SISTEMA AMBIENTE PER LE IMPRESE

Rev. 00 – 08 febbraio 2023

F.lli Fava S.r.l.

**PROGETTO DEPOSITATO IN DATA 28/12/2022 PER LA
RICHIESTA DI AUTORIZZAZIONE ORDINARIA CON
MODIFICA DELL'IMPIANTO DI RECUPERO RIFIUTI N.P.
Osservazioni allo Studio Preliminare Ambientale**

Figura 3: Buffer di 100 m di distanza dalle civili abitazioni stabilmente occupate su base foto aeree con delineata un' approssimativa area d' impianto

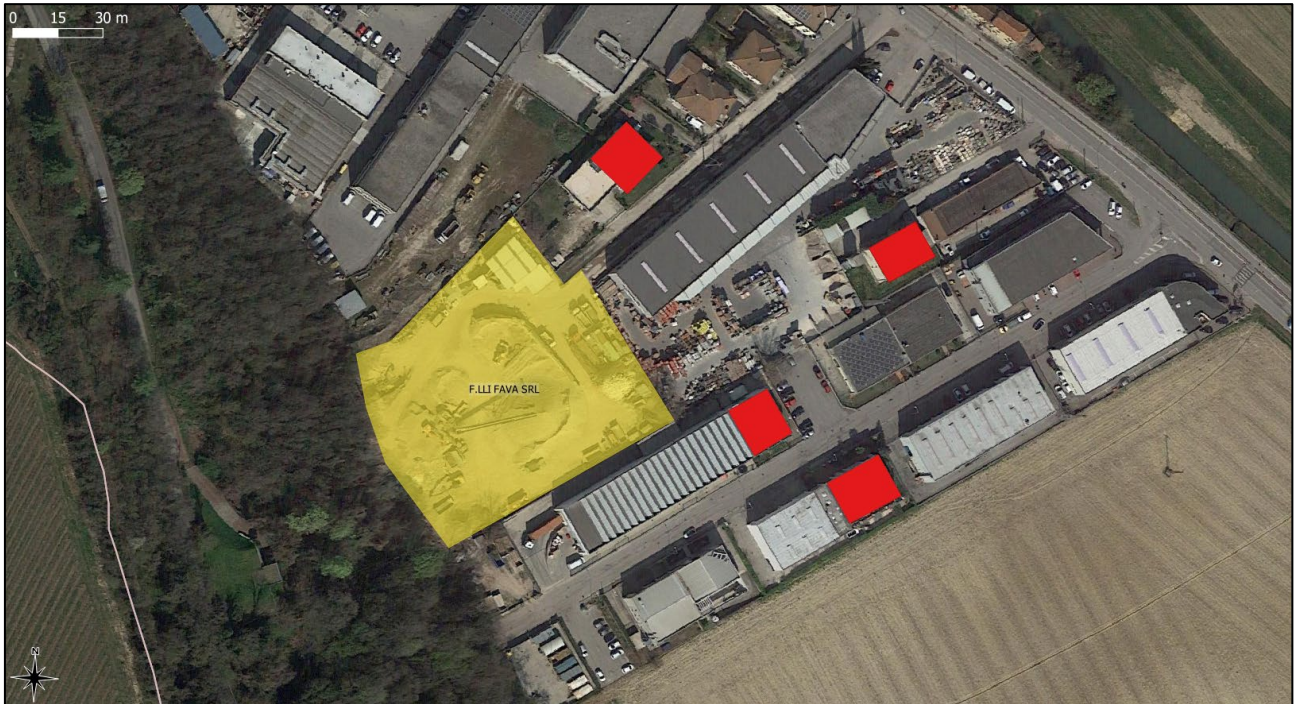
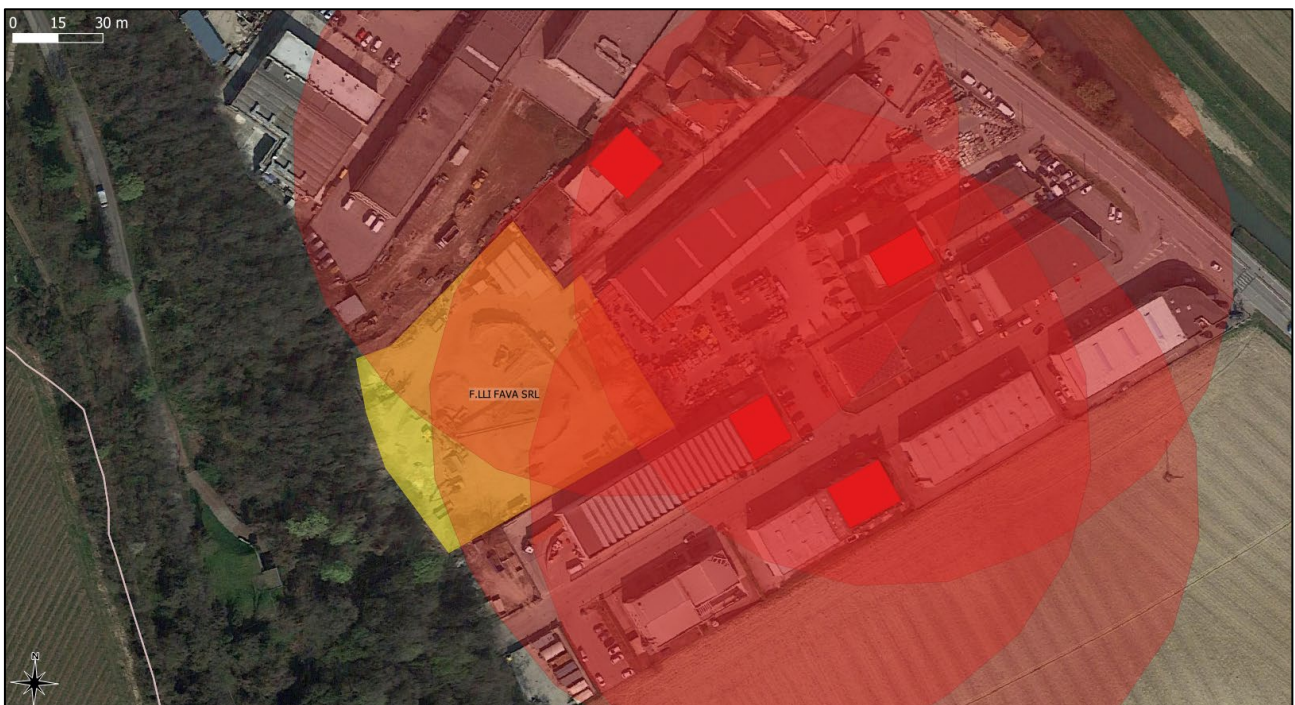
Considerando la collocazione dell'impianto delineata nell'elaborato grafico Allegato 2.1 – *Inquadramento del sito* e valutando la posizione delle civili abitazioni stabilmente occupate nelle vicinanze, è stata realizzato un elaborato in GIS individuando un buffer di 100 m dagli edifici residenziali al fine di determinare l'effettiva porzione d'impianto utile alle operazioni di recupero [R5]. Queste elaborazioni sono state riportate nelle foto aeree messe a disposizione dal Geoportale della Regione Veneto, come visibile nelle figure 2 e 3.

Si può chiaramente notare che l'unica porzione d'impianto che rimane esclusa dal vincolo della distanza di 100 m dalle civili abitazioni sia la parte gialla lungo il lato ovest.

Si ritiene opportuno circoscrivere le operazioni di effettivo recupero al di fuori del vincolo dei 100 m dalle civili abitazioni e quindi ripensare alla collocazione dei macchinari di triturazione e vagliatura all’interno dell’area gialla come individuata in figura 3, al fine di limitare gli impatti generati durante le lavorazioni (principalmente polveri e rumore) e tutelare la sicurezza dei privati cittadini nelle vicinanze, in ottemperanza a quanto stabilito nel Piano Regionale di Gestione Rifiuti.

Figura 4: Estratto Allegato 2.2 allo SPA - Layout impianto – Distanza di 100 m dalle civili abitazioni tratteggiata in rosa

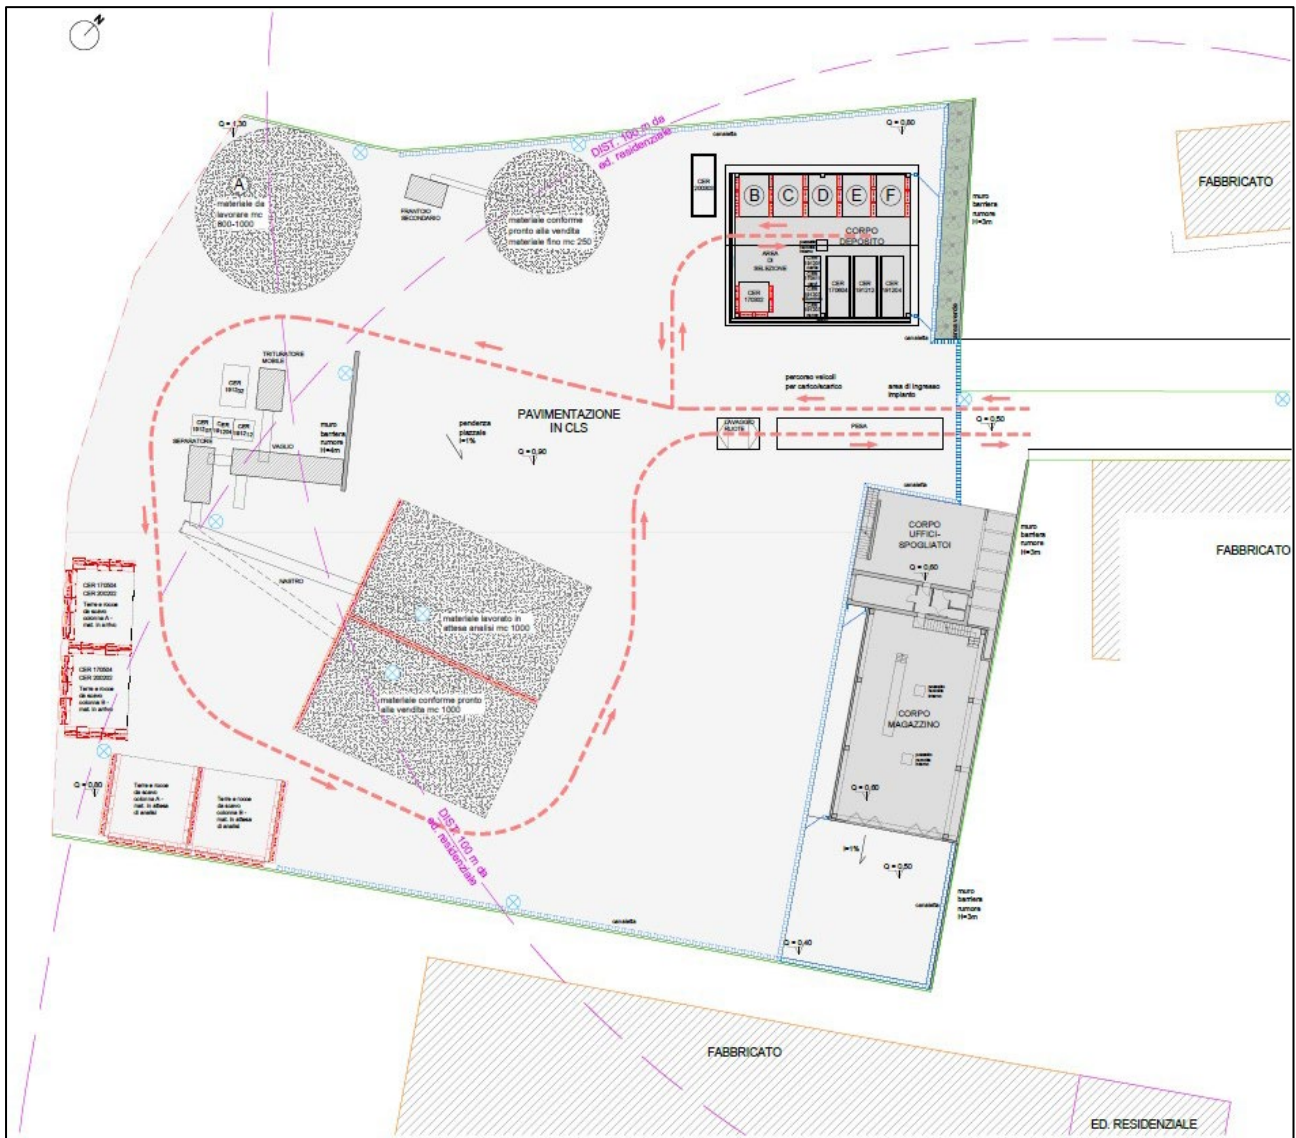
Anche nell'elaborato grafico Allegato 2.2 – *Layout d'impianto* sono rappresentati con tratteggio rosa due semicerchi di raggio 100 m corrispondenti alla distanza dai due edifici residenziali più prossimi all'impianto (si veda figura 4).

Dalla consultazione delle immagini e degli elaborati grafici redatti dalla medesima ditta, si evince che l'area d'impianto risulta per buona parte interessata dalla presenza del vincolo di 100 m dalle civili abitazioni stabilmente occupate. Ipotizzando di escludere in prima valutazione le aree di transito e di manovra dei mezzi, oltre a quelle di messa in riserva dei rifiuti, e considerando esclusivamente le aree dove verranno installati i macchinari per il trattamento dei rifiuti inerti (principale sorgente di polveri e rumore) risulta che tali zone rientrano quasi completamente nell'area sottoposta a vincolo.

Figura 5: Estratto Allegato 2.2 allo SPA - Layout impianto – Posizione dei macchinari all’interno dell’area d’impianto

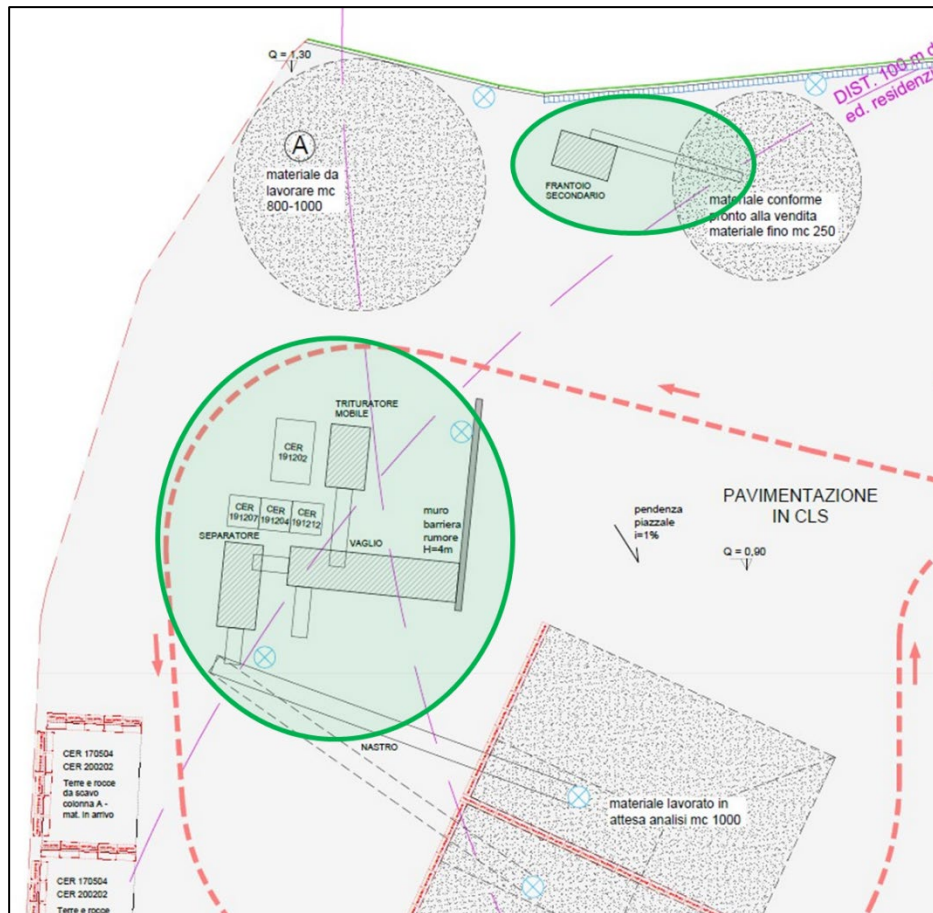
Infatti, dal layout d'impianto allo stato di progetto si evince che la posizione dei macchinari dedicati all'attività di triturazione e vagliatura sarà all'interno dell'area vincolata dalla distanza dei 100 m (come mostrato nel dettaglio di figura 5).

Figura 8: Confronto tra le aree indicate nel layout per lo stoccaggio dei rifiuti inerti e di EoW e le aree effettivamente occupate dai quantitativi di rifiuti inerti e EoW richiesti (in verde chiaro)

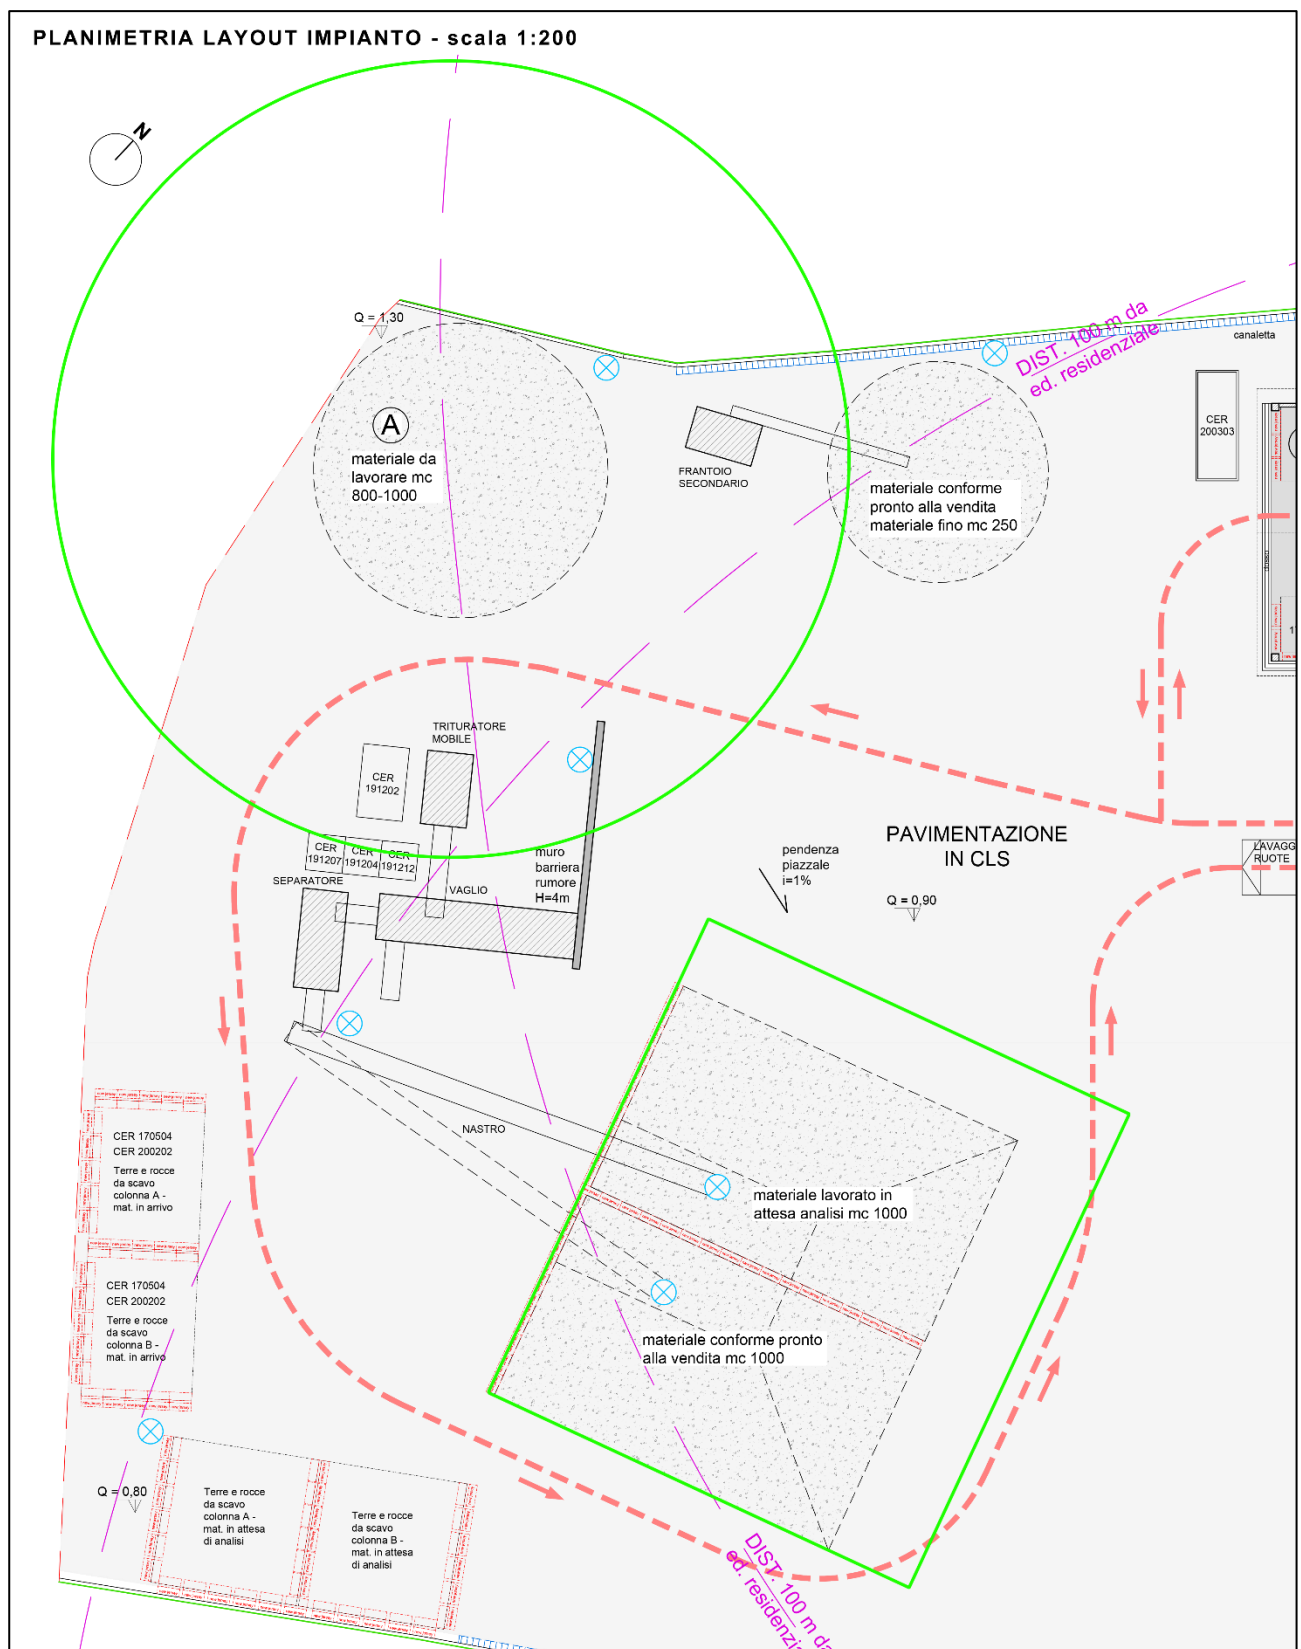
Nel caso il cumulo presenti forma conica, per lo stoccaggio del quantitativo richiesto sarà necessaria una superficie di circa 706,5 m², corrispondente ad uno spazio circolare con raggio di 15 m.

Nel caso il cumulo abbia invece forma a parallelepipedo, per lo stoccaggio del quantitativo richiesto sarà necessaria una superficie di circa 333,3 m², corrispondente ad uno spazio di 18,3 m x 18,3 m (oppure a titolo esemplificativo di 17 m x 20 m).

Poiché le aree tracciate nel layout per lo stoccaggio di rifiuti ed EoW vengono stimate rispettivamente di 100 m² e 116,2 m², le indicazioni nella tavola risultano non rappresentative degli spazi effettivamente occupati dai quantitativi di materiale previsti in progetto.

In figura 8 si può apprezzare graficamente il confronto tra le aree indicate nell'Allegato 2.2 – *Layout d'impianto* e le aree che verranno effettivamente occupate dal cumulo di rifiuti inerti e dal cumulo di EoW prodotte.

Si precisa inoltre che l'area rettangolare verde chiaro corrisponde al solo stoccaggio delle EoW, quando la ditta intende destinare un'area più piccola allo stoccaggio di due lotti distinti: una parte per il materiale lavorato in attesa di analisi e l'altra parte per le EoW.

Dal momento che le aree rappresentate nel layout risultano tre volte più piccole rispetto a quelle necessarie per ospitare i quantitativi richiesti, si consiglia fortemente di rivedere le dimensioni delle superfici da destinare allo stoccaggio dei rifiuti inerti, del materiale lavorato in attesa di analisi di conformità e del materiale che ha cessato la qualifica di rifiuto.

Figura 11: Estratto Allegato 2.2 allo SPA - Layout impianto – Identificazione delle sorgenti

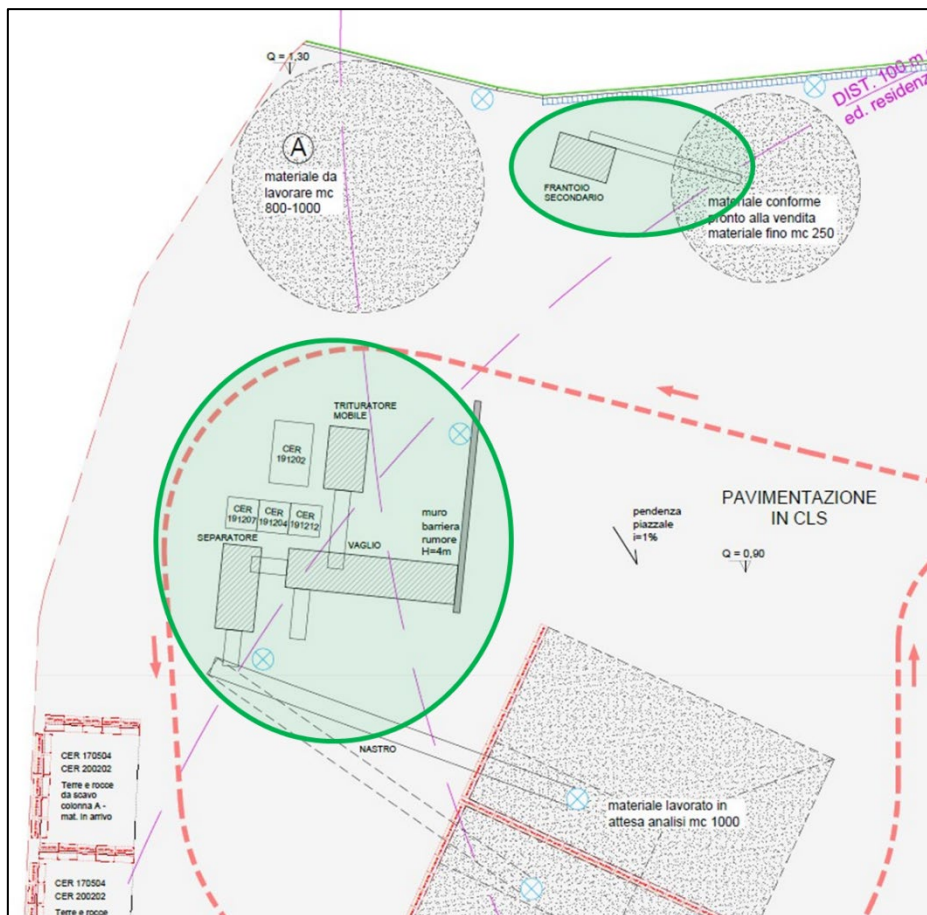
L'elaborato grafico nell'Allegato 2.2 allo Studio preliminare Ambientale – *Layout d'impianto* dà indicazione del nuovo posizionamento dei macchinari (si veda Fig. 11).

Le sorgenti del rumore che sono state considerate nella valutazione sono il trituttore, il vaglio, il separatore aeraulico e il frantoio secondario (si veda Fig. 11), come dimostrato anche dalle mappe isofoniche allo stato di progetto (Fig. 12, 13 e 14).
